הנדון: מכרז פומבי מס' 8/2019 להקמה הופעלה של חניון תת-קרקעי במתחם הסיטי בגבעתיים
תשובות הבהרה מס' 4

במענה לשאלות ההבהרה מטעם המשתתפים במכרז, להלן הבהרות מטעם העירייה –

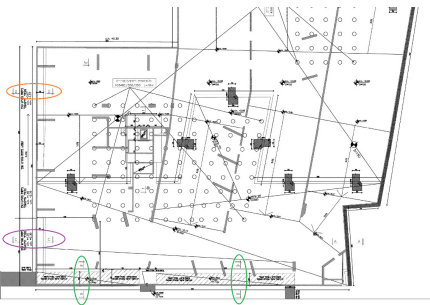
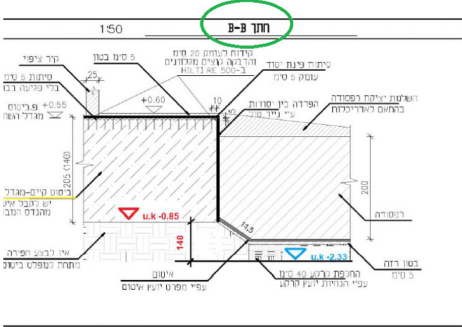
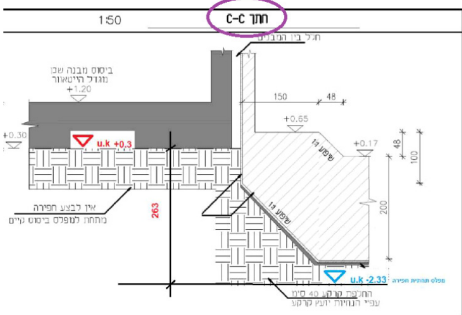
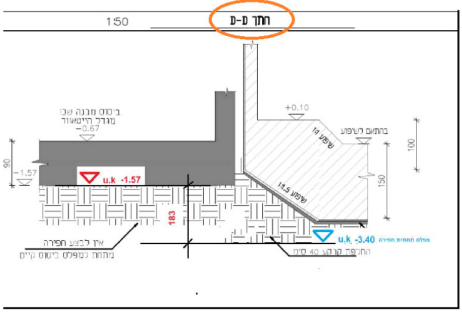
מצורפת תכנית דיפון מועדכנת. לא כל התרחישים מבוססים על סלארי. לגבי הספיקות - בדו"ח העדכני (דו"ח ETR1811125b מתאריך 12/04/2018) הספיקה שמופיעה (כ- 95 מק"ש) מתייחסת למצב של קירות דיפון בכל היקף המגרש, כפי שהמלצנו בדו"ח. בדקנו את הספיקות הצפויות במצב בו בחלק הדרומי והמערבי אין קירות דיפון (על פי תכנית הדיפון הקיימת) והספיקה עולה לכ- 150	צוין "שכל התרחישים מבוססים על קיר סלארי שבסיסו ברום של (מינוס) 11.40 – מ' ". נכון להיום, על סמך תכניות הביסוס שצורפו למכרז, כ- 40% בלבד מהיקף קירות הסלארי מתוכננים ע"פ דרישה זו וכל יתר היקף המגרש, כ- 60%, לא תוכנן ע"פ דרישה זו. לאור האמור, עשויה להיגרם הגדלה משמעותית של כמויות ההשפלה ועימם כל הוצאות ההשפלה הכבדות שיתווספו; או-	מפרט טכני מיוחד פרק 69- ע"מ 458 סעיף 4.3	55.

תשובת הבהרה	שאלה/הערה	סעיף/מראה מקום/אחר	
מק"ש. זהו היקף השאיבה שהצגנו בפני רשות המים בועדת הקידוחים באפריל 2018, הגדלת היקף השאיבה עלולה לגרום לבעיות יציבות במבנים סמוכים (מבנים קיימים או כאלו שנמצאים בתהליכי הקמה) חשוב להדגיש שנושא האישורים מול רשות המים עדיין לא הושלם. הבקשה שהוצגה בזמנו הייתה לשאיבה והזרמה למערכות הניקוז ולא להחדרה – הנ"ל בהתאם לפתרון שיבחר הקבלן שיבצע.	שבתרחיש קיצון, לא תתאפשר כלל ביצוע ההשפלה. לאור האמור, נבקש לקבל: א. הנחיות תכנון מפורטות אשר יעמדו בדרישה אשר נדרשה על ידכם במפרט, קרי כי "כל התרחישים מבוססים על קירות סלארי שבסיסם ברום של מינוס 11.40 מ' " ואשר יהיה ניתן לבצע מבחינה מעשית. כך לדוגמא, האם מכונת קידוח סלארי יכולה מבחינה מעשית לבצע בתחתית החפירה את עבודות הסלארי הנוספות הנדרשות בצמוד לקירות של מרתפים קיימים. ב. לחילופין, נבקש לקבל דו"ח הידרולוג מעודכן אשר יהיה תואם את התכנון הקיים בפועל של עבודות הדיפון בחסר (קרי לפי 40% מהיקף קירות הסלארי בלבד). מתוך תכנית ביסוס: מצב קיים של קירות דיפון

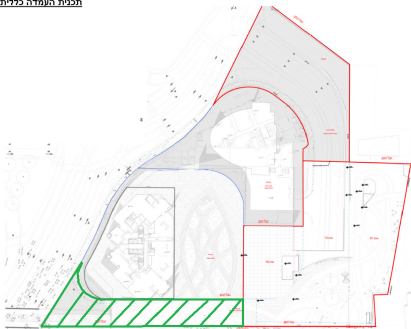
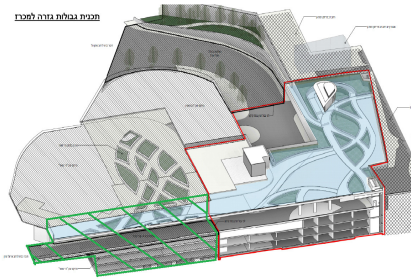
מצורפת תכנית דיפון מעודכנת.	הרינו להסב את תשומת ליבכם כי להבנתנו, קיים הפרש בין מפלס תחתית חפירה במגרש לבין מפלס תחתית יסודות קיימים במגרשים השכנים, מגדל השחר והיי טאוור, הפרש אשר נע בין 150 ס"מ לבין 262 ס"מ. על פי תכנית הביסוס המצורפת למכרז, נראה כי חפירה בסמוך ליסודות קיימים מסכנת את יציבות המבנים הקיימים, ומחייבת דיפון נוסף לצורך תמיכת החפירה במפלס הנמוך יותר ממפלס תחתית יסודות קיימים במגרשים השכנים, מגדל השחר והיי טאוור.	תכנית קונסטרוקציה: יסודות - רפסודה	56.

תשובת הבהרה	שאלה/הערה	סעיף/מראה מקום/אחר
	נבקש לקבל התייחסות ופתרון הנדסי על מנת שלא יהיה חשש לפגיעה ביסודות המבנים הקיימים. מתוך תכנית ביסוס כולל חתכים B-B C-C D-D   הפרש בין יסוד קיים בגודל השטח לפולס הפירה לחתחת רפסודה מחונקת הנו 150 ס"מ  הפרש בין יסוד קיים במגרש שכן לבין פולס הפירה לחתחת רפסודה מחונקת הנו 263 ס"מ  הפרש בין יסוד קיים במגרש שכן לבין פולס הפירה לחתחת רפסודה מחונקת הנו 183 ס"מ

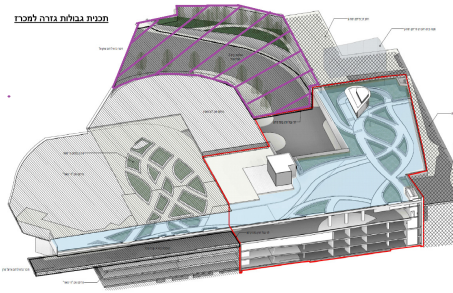
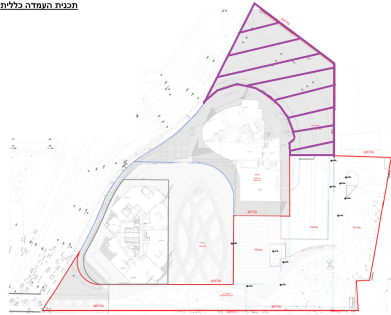
תשובת הבהרה	שאלה/הערה	סעיף/מראה מקום/אחר	
יבוצע בהתאם למסומן בתכניות המכרז.	האם כביש 4 כפי שהינו מסומן על ידנו בירוק בתכנית העמדה הכללית, כלול במכרז? במידה ואכן כלול – נבקש לקבל הבהרה מדויקת מה כלול, אילו מפלסים כלולים ואילו מפלסים אינם כלולים בשטח המסומן בירוק כאמור. תכנית העמדה כללית 	תכנית אדריכלות : תכנית העמדה	57.
יבוצע בהתאם למסומן בתכניות המכרז.	האם כביש 4 כפי שהינו מסומן על ידנו בירוק בתכנית גבולות גזרה למכרז, כלול במכרז? במידה והכביש אכן כלול – נבקש לקבל הבהרה מדויקת מה כלול, אילו מפלסים כלולים ואילו מפלסים אינם כלולים בשטח המסומן בירוק כאמור. תכנית גבולות גזרה למכרז 	תכנית אדריכלות : תכנית העמדה	58.
יבוצע בהתאם למסומן בתכניות המכרז.	האם כביש 3 כפי שהינו מסומן על ידנו בסגול בתכנית גבולות גזרה למכרז, כלול במכרז? במידה ואכן כלול – נבקש לקבל הבהרה מדויקת מה כלול, אילו מפלסים כלולים ואילו מפלסים אינם כלולים בשטח המסומן על ידנו בסגול.	תכנית אדריכלות : תכנית העמדה	59.

האם כביש 3 כפי שהינו מסומן על ידנו בסגול בתכנית העמדה הכללית, כלול במכרז? במידה ואכן כלול – נבקש לקבל הבהרה מדויקת מה כלול, אילו מפלסים כלולים ואילו מפלסים אינם כלולים בשטח המסומן על ידנו בסגול. 	יבוצע בהתאם למסומן בתכניות המכרז.	תכנית אדריכלות : תכנית העמדה 60.	
מדוע 1/5 (חמישית) משטחי החניון מתוכננים בשיטת TOP DOWN, שהינה השיטה היקרה ביותר לביצוע שלד חניונים?	הביצוע הנ"ל נדרש על מנת לאפשר כניסה לחניון מגרש 102 אשר צפוי להקדים את פתיחת החניון נשוא המכרז.	תכנית קונסטרוקציה מרתף - תבניות - TOP DOWN 61.	
א. מאחר ושיטת TOP DOWM הינה השיטה היקרה ביותר לביצוע חניונים, האם ניתן לשנות את שיטת הביצוע לשיטה קונבנציונלית / רגילה ? ב. ככל והשאלה המפורטת בסעיף א' תענה בשלילה (קרי, הביצוע יבוצע בשיטת TOP DOWN ע"פ מסמכי המכרז), האם קיימת התחייבות של העירייה כלפי צדדים שלישיים בקשר עם ביצוע שטחים אלו, לרבות	הביצוע הנ"ל נדרש על מנת לאפשר כניסה לחניון מגרש 102 אשר צפוי להקדים את פתיחת החניון נשוא המכרז.	תכנית קונסטרוקציה מרתף - תבניות - TOP DOWN 62.
